ACTA No. 03

Mesa técnica para la revisión de avances del proyecto a desarrollar en el municipio de Alvarado-Tolima, correspondiente a “Construcción de las redes de alcantarillado del barrio Macondito, de Alvarado Tolima”.

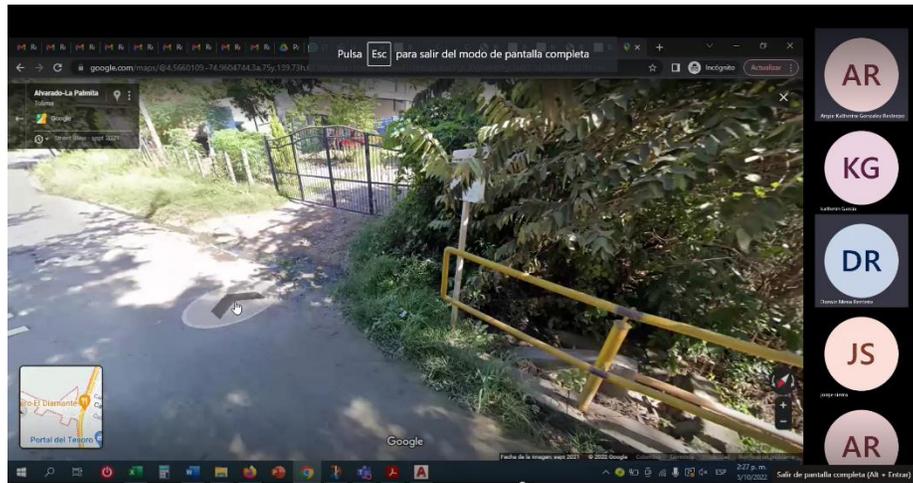
Se evidencia que los valores de fuerza tractiva ya están en cumplimiento con las modificaciones realizadas, sin embargo, en los perfiles se observan profundidades muy altas, casi de 6m, por lo que el ing Mena menciona si esas son las profundidades mínimas a las que se puede llegar y ¿En qué puntos se tienen considerado la localización del pozo eyector?

Respecto a las profundidades, el ing Mena menciona que hay profundidades altas, llegando a casi 6m. A esto la ing Angie menciona que relacionado al estudio de suelos, se presento un rechazo del equipo a 70cm de profundidad en los sondeos por presencia de roca. Por esta razón se plantea perforación dirigida para la instalación de las tuberías. El ing Mena pregunta que en esas profundidades tan granes ¿Cómo se maneja el aspecto constructivo?, ¿requiere entibado metalico? A lo que la ing Angie responde que si, que todos los aspectos fueron contemplados, incluyendo la perforación dirigida y en el presupuesto del proyecto se incluyo entibado metalico.

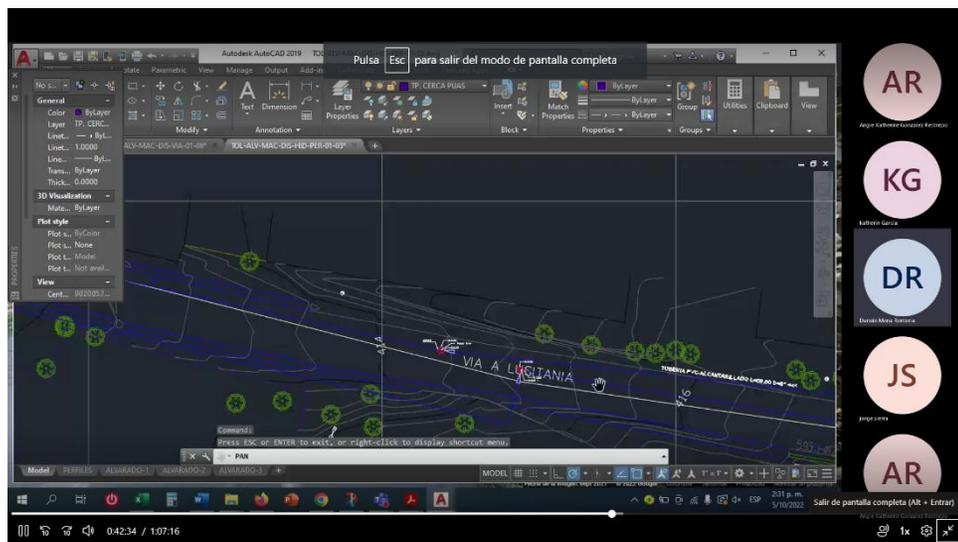
Se menciona que posterior a la recolección del caudal en el pozo 1, esta se mueve por gravedad hasta el colector principal. El ing Mena menciona que es importante que se evidencie la conexión del sistema nuevo al sistema existente en el plano para tener una mayor claridad en el empalme entre ambos sistemas, por medio de un perfil para evidenciar el

La ing Angie menciona la localización del pozo eyector, el cual sera construido sobre la via para poderlo manejar usando energia solar para reducir gastos de funcionamiento. Así mismo, menciona que el caudal que pasa por ese puente corresponde a un caudal proveniente de 10/12 casas, que llegara al pozo eyector. Este pozo se plantea ya que hay sectores en los que se obtienen cotas por debajo de la cota de servicio,, teniendo coo finalidad recibir aguas de un sector aguas arriba que sin el pozo se podrían devolver, para ser conducidas posteriormente a la zona en donde nuevamente se obtiene cota de servicio, donde sera ubicado un colector.
